CONSULTAS FORMULADAS HASTA 8 DE ABRIL DE 2021 EN EL EXPEDIENTE:

Licitación del contrato de servicios de consultoría y redacción del proyecto edificatorio y la dirección e inspección de las obras de la promoción (B-131) 22 VPOa en la parcela 73 del sector Loiola de Sopela.

CON-2021-SE-0083

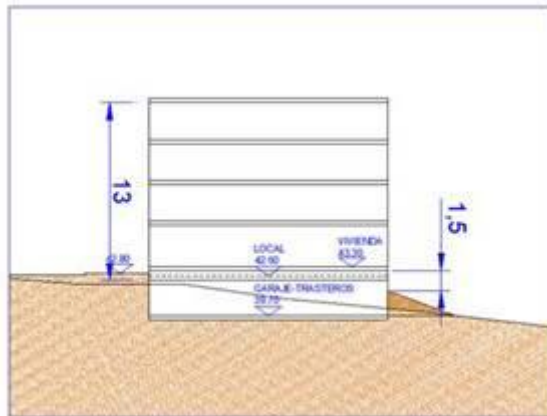
Vemos que en la propuesta de distribución que se adjunta, se plantea un sótano que en su fachada este queda visto en su totalidad (debido al descenso del terreno en esa zona)

¿Se ha consultado esta cuestión con el Ayuntamiento?

¿Se puede considerar planta sótano, y por tanto, que no compute edificabilidad?

RESPUESTA: Con relación a su consulta le indicamos que, según se ha contrastado con el Ayuntamiento, la planta sótano no puede sobresalir más de 1,5 m. medidos desde el terreno modificado, en contacto con la edificación.

En cualquier caso, se recuerda que el esquema propuesto tiene un carácter orientativo y que la solución propuesta deberá cumplir con la normativa urbanística en vigor. En el citado esquema, se plantea un relleno de tierras contra la fachada señalada para el cumplimiento de los citados artículos (además del artículo 1.18 del Plan Parcial de Loiola). Indicamos con una trama dicho relleno para su mejor visualización:
